仕様変更のお知らせ

プラド /one 門扉：サイズ仕様変更

変更イメージ

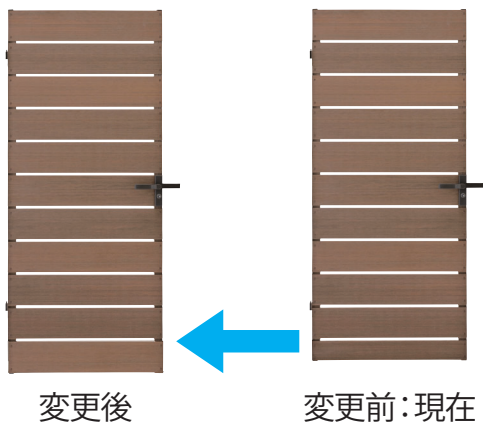
- ・扉の規格寸法の変更を行います。
- ・価格や商品コードなどの変更はございません。
- ・2022年8月受注分より変更させていただきます。
- ・しばらくの間、納期回答時に、扉寸法のご確認をさせていただきます。
- ・プラド /plus 用扉は、変更ありません。
- ・特注サイズでの扉製作は、追加費用を頂きます。
- ・下記表もご参照下さい。

扉サイズ変更

プラド /one 扉：横貼の場合、
高さ変更し、サイズの同じ
板材が均等に並んだ外観に
なる様に変更しました。

品名	プラド /one 扉 横貼 W990	プラド /one 扉 横貼 W750	プラド /one 扉 縦貼 片面	プラド /one 扉 縦貼 両面 (大和堀用)
商品 コード	G60HCY112DB :オークブラック	G60HCY072DB :オークブラック	G60HCT272DB :オークブラック	G60HCT472DB :オークブラック
	G60HCY112LB :ウォールナットブラウン	G60HCY072LB :ウォールナットブラウン	G60HCT272LB :ウォールナットブラウン	G60HCT472LB :ウォールナットブラウン
	G60HCY112LBW :ウォールナットブラウン※	G60HCY072LBW :ウォールナットブラウン※	G60HCT272LBW :ウォールナットブラウン※	G60HCT472LBW :ウォールナットブラウン※
	G60HCY112GY :アンティークグレイ	G60HCY072GY :アンティークグレイ	G60HCT272GY :アンティークグレイ	G60HCT472GY :アンティークグレイ
	G60HCY112WH :シルクアイボリー	G60HCY072WH :シルクアイボリー	G60HCT272WH :シルクアイボリー	G60HCT472WH :シルクアイボリー
板間	すきま 10mm	すきま 10mm	すきま 10mm	図面参照
変更	高さ H1700 → H1750	高さ H1700 → H1750	高さ H1700 → H1750	高さ H1700 → H1750
	横幅 変更なし W990	横幅 変更なし W750	横幅 W750 → W790	横幅 W750 → W790
